改善箇所説明図

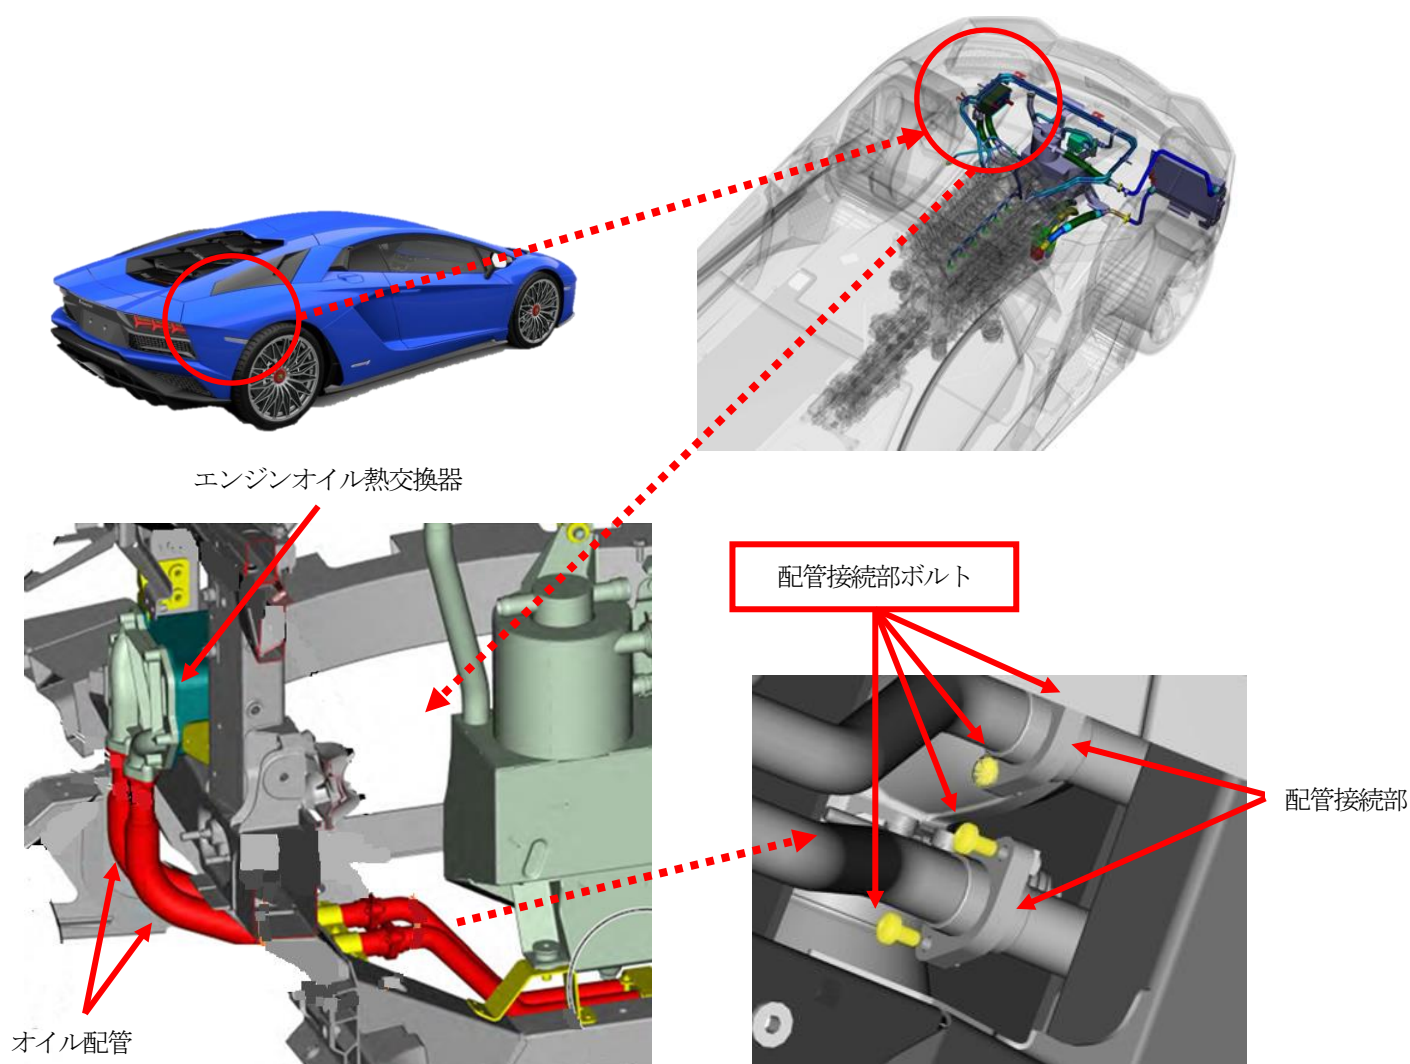
エンジンオイル冷却用熱交換器の配管において、締め付け作業が不適切なため、配管接続部のボルトが適切なトルクで締め付けられていないものがある。そのため、走行振動等でオイル配管接続部が外れてオイルが漏れ、最悪の場合、排気管等に接触すると、火災に至るおそれがある。

全車両、オイル配管接続部のボルトを交換し、適切なトルクで締め付けをする。
